监 理 通 知 单

工程名称: 江苏无锡普利司通分布式 2.968MW 工程监理项目

编号: ZHJL-TZD07

事由: 关于连廊间设备基础施工事宜

植筋位置偏离

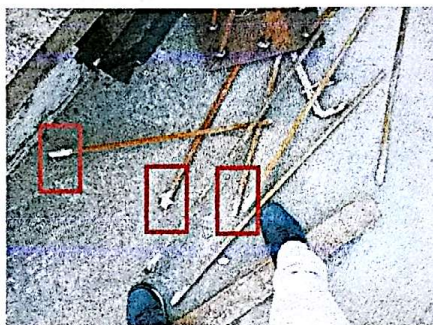
- 1、设备基础植筋位置与图纸不符, 没有打在连廊立柱上;
- 2、连廊之间原有管道位置与项目新建基础位置冲突;
- 3、植筋深度不够, 仅 5~8CM 深;
- 4、连廊承载计算书必须有资质设计院书面确认盖章的文件。

具体详见附件, 如需变更按规定出具设计变更手续, 经同意后方可施工, 擅自施工造成一切后果施工方自负!
